**Avis délibéré de la mission régionale
d'autorité environnementale de Bretagne sur le
projet de centrale photovoltaïque au sol de la compagnie
TotalEnergies à Vern-sur-Seiche (35)**

n° MRAe 2022-010099

Illustration 7: localisation de la mesure de compensation de zone humide

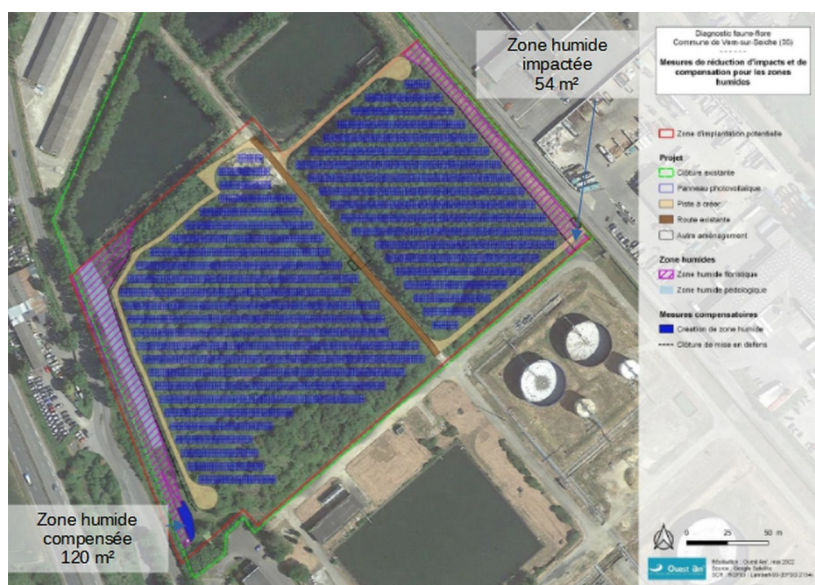
La bande de prairie humide nord-est sera touchée sur 54 m² lors de la réalisation du projet par la création d'une piste débouchant rue du Mottais. Cette zone humide présente une faible fonctionnalité, étant enclavée dans la zone industrielle, non connectée à un cours d'eau et ayant une faible diversité floristique. L'impact sera compensé en élargissant la zone humide au sud-ouest par décaissement. L'habitat humide attendu après réalisation de cette mesure devrait être soit une prairie humide soit une jonchaie. Cette mesure de compensation devrait être plus détaillée, en précisant la fonctionnalité attendue pour la zone de compensation et, le cas échéant, en prévoyant la mise en place de mesures complémentaires pour permettre d'atteindre cet objectif fonctionnel.

Dans l'ensemble, hormis le besoin de précisions concernant la mesure de compensation de la zone humide, les mesures prévues pour préserver la faune et les milieux naturels du site sont proportionnées et adaptées aux enjeux
